Deel <b>P 400</b>	Groep <b>38</b>
Betreft <b>te lage brand- stofaanduiding op infocentre MY'91</b>	NO. <b>NL427</b>
	Datum <b>901128</b>

## Service Bulletin

De brandstof verbruiksaanduiding op het infocentre bij auto's van MY'91 met B18FP motor kan te laag zijn. Als gevolg daarvan is de range indicatie te hoog.

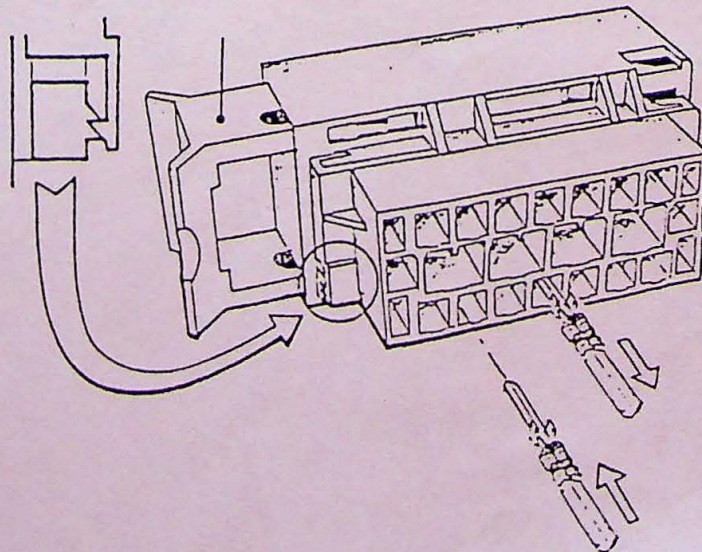
Bij de introductie van het nieuwe infocentre van MY'91 i.v.m. de 60 ltr.tank, is de berekening van het brandstofverbruik voor de B18FP motor veranderd. Bij auto's voor deze modificatie wordt het brandstofverbruik berekend vanuit het signaal naar de injectoren. Om die reden is het signaal op aansluiting 21 van de ECU aangesloten op het instrumentenpaneel. Bij de nieuwe uitvoering wordt het brandstofverbruik berekend door het aantal pulsen te tellen van aansluiting 26 van de ECU. Dit signaal bestaat uit een pulse voor elke 30 microliter brandstof. Om die reden is aansluiting 26 aangesloten aan het instrumenten paneel.

De modificatie kan als volgt worden uitgevoerd (zie fig. 1)

- Lokaliseer de rode 20-polige stekker onder het dashboard bij de rechter A-stijl.  
Dit is de verbinding tussen dashboard en injectie kabelboom.
- Onderbreek de stekker door de blokkering aan de zijkant van de stekker.
- Druk de tweede blokkering van de mannelijke stekker in de middenpositie.
- Druk de stekker van positie 4 (groen) uit de 20-polige stekker.
- Plaats de groene draad in positie 2 van de 20-polige stekker.
- Druk de tweede blokkering weer in zijn blokkeringspositie.
- Druk de 20-polige stekker weer in elkaar.
